Stadt Haan
Amt für Stadtplanung und Bauaufsicht

Aufstellung der 4. Änderung des Bebauungsplans Nr. 93 „Bürgerhausareal“ und 39. Änderung des Flächennutzungsplans im Bereich „Bürgerhausareal“

hier: Ergebnisprotokoll zur frühzeitigen Information der Öffentlichkeit in Form einer Diskussionsveranstaltung am 16.02.2017 im Bürgersaal Gruiten, Pastor-Vömel-Straße 28a, 42781 Haan-Gruiten.

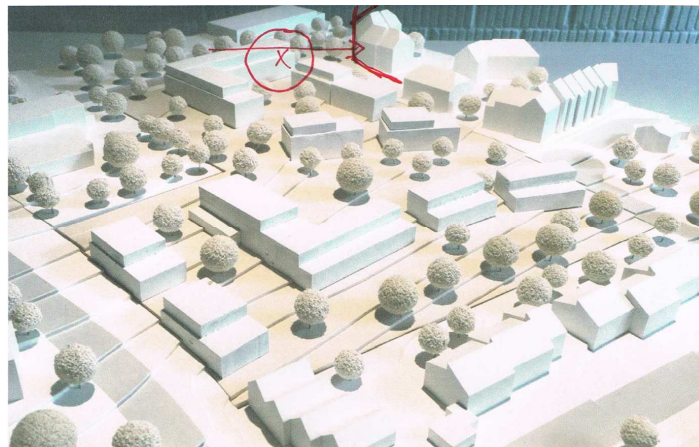
3	Eingabe 3	06.03.2017	<p>Guten Morgen Herr Sangermann, gerne möchte ich Ihnen meine damalige Anregung zum Bürgerhausareal in Erinnerung bringen.</p> <p>Ich hatte vorgeschlagen, die mehrgeschossige Randbebauung an der Düsseldorfstraße in unmittelbarer Nachbarschaft zur bestehenden Bebauung mehr an der dortigen abgewinkelten Randbebauung zu orientieren. Das "Tor" zum Neubaugebiet mit der platzartigen Öffnung davor war damals im Rahmen des städtebaulichen Wettbewerbs ein markanter Punkt.</p> <p>Diesen sollte man nicht durch die so weit vorrückende Neubebauung verdecken, etwas mehr Distanz oder ebenfalls schräg abgewinkelte Baufluchten täten der Situation gut und würden mehr Respekt vor der Altbebauung zeigen.</p>	<p>Der Anregung wird nicht gefolgt: Das zur Düsseldorfstraße abgewinkelte „Tor“ zum Baugebiet Düsseldorf wird durch das beschriebene Mehrfamilienwohngebäude gebildet, welches „stadttorartig“ auf einem rechtwinklig zum Gebäude hinführenden Weg durchquert werden muss. Die Zuwegung verläuft zunächst parallel zur Düsseldorfstraße, um dann im 45°-Winkel in das Baugebiet hinein abzuknicken. Mit dieser städtebaulichen Konzeption wird die attraktive Wegebeziehung: <i>Zentrum / Bahnhof</i> ↔ <i>Grünzug Düsseldorf / historisches Dorf</i> in das Baugebiet Düsseldorf eingebunden.</p> <p>Die gleiche Wegebeziehung ist auch Entwurfsgrundlage für das Bürgerhausareal: hier wird die fußläufige Erschließung aus Richtung Zentrum / Bahnhof um das Gelände der IKK herum auf</p>

Im Modellfoto habe ich dargestellt, was ich meine. Vielleicht können Sie diesen Aspekt bei der weiteren Bebauungsplanung und in den Investorengesprächen noch berücksichtigen. Vielen Dank!

den Quartiersplatz und weiter in Richtung Grünzug geführt. Aus Sicht der Verwaltung ist eine spiegelsymmetrisch abgewinkelte Kontur des Bürgerhausareals, wie angeregt, aus einem grundsätzlichen Harmonieempfinden heraus nachvollziehbar, jedoch unter städtebaulichen Aspekten insgesamt eher nachteilig.

- **gespiegelte Eingangssituation:**
Hierbei müsste die öffentliche Wegführung den Innenhof des WA₁-Gebiets durchqueren (welcher hierfür nicht vorgesehen ist), fände darüber hinaus im Inneren des Quartiers keine sinnvolle Fortsetzung.

- **Spiegelung ohne Funktion als Quartierseingang:**
Auch kann eine bloße Spiegelung der abgewinkelten Bauform nicht überzeugen, da der so gebildete „Platz“ weitgehend funktionslos, unattraktiv und ohne Aufenthaltsqualität bliebe: an seiner Südseite begrenzt von der Düsseldorfstraße und von Gewerbegebäuden, geprägt von einer Tiefgaragenausfahrt und von Verkehrsflächen. Die Bauformen leiten nicht auf ein attraktives Zentrum hin, sondern auf einen nüchternen, weitgehend bezugslosen Gebäudegiebel. Die Trichterform des „Platzes“ verstärkt zudem den Verkehrslärm der Straße.

- **Abrücken der Bebauung:**
Auch ein weiteres Abrücken ohne Änderung der städtebaulichen Kontur ist schwer zu rechtfertigen, da bereits ein Abstand von 20 – 34 m zum Bürgerhausareal besteht und somit wertvolles Flächenpotential zu Gunsten einer zweifelhaften optischen Wirkung verschenkt werden würde.
